### 1. PARECER ÚNICO Nº 0614256/2016 (SIAM)

<b>INDEXADO AO PROCESSO:</b> Licenciamento Ambiental	<b>PA COPAM:</b> 33113/2013/003/2015	<b>SITUAÇÃO:</b> Sugestão pelo Deferimento Parcial
<b>FASE DO LICENCIAMENTO:</b> Licença de Operação - LO		<b>VALIDADE DA LICENÇA:</b> 06 anos

<b>EMPREENDEDOR:</b> Prefeitura Municipal de Carmo do Rio Claro	<b>CNPJ:</b> 18.243.287/0001-46	
<b>EMPREENDIMENTO:</b> Matadouro Municipal	<b>CNPJ:</b> 18.243.287/0001-46	
<b>MUNICÍPIO:</b> Carmo do Rio Claro	<b>ZONA:</b> Rural	
<b>COORDENADAS GEOGRÁFICA (WGS 84):</b> LAT/Y 20°58'59,1" LONG/X 46°05'58,0"		
<b>LOCALIZADO EM UNIDADE DE CONSERVAÇÃO:</b> <input checked="" type="checkbox"/> INTEGRAL <input type="checkbox"/> ZONA DE AMORTECIMENTO <input type="checkbox"/> USO SUSTENTÁVEL <input checked="" type="checkbox"/> NÃO		
<b>BACIA FEDERAL:</b> Rio Grande	<b>BACIA ESTADUAL:</b> Entorno do Reservatório de Furnas	
<b>UPGRH:</b> GD03	<b>SUB-BACIA:</b> Córrego do Sapo	
<b>CÓDIGO:</b> D-01-03-1	<b>ATIVIDADE OBJETO DO LICENCIAMENTO (DN COPAM 74/04):</b> Abate de animais de médio e grande porte (suínos, ovinos, caprinos, bovinos, equinos, bubalinos, muares, etc.).	<b>CLASSE</b> 3
<b>CONSULTORIA/RESPONSÁVEL TÉCNICO:

Figura 5. Fluxograma apresentado no estudo do processo em questão

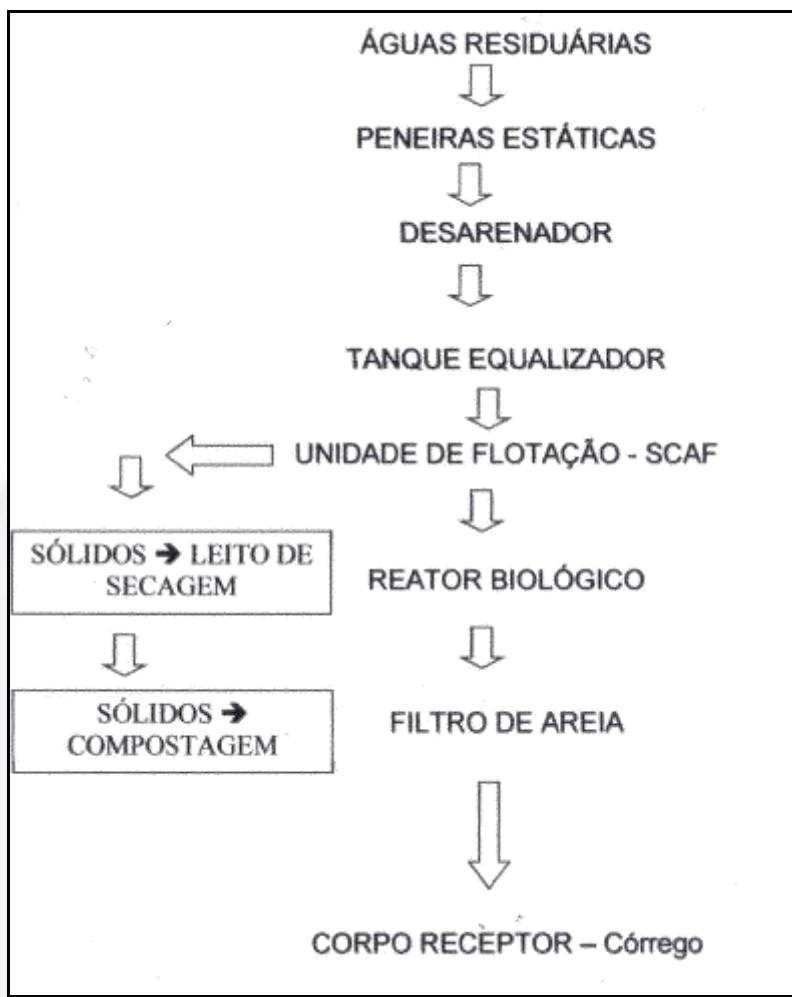
**Medida(s) mitigadora(s):** Para tratar os efluentes industriais foi implantado um sistema de tratamento baseado na redução da DBO e DQO e na estabilização da matéria orgânica composto por várias etapas, conforme fluxograma apresentado do processo em questão (Figura 5).
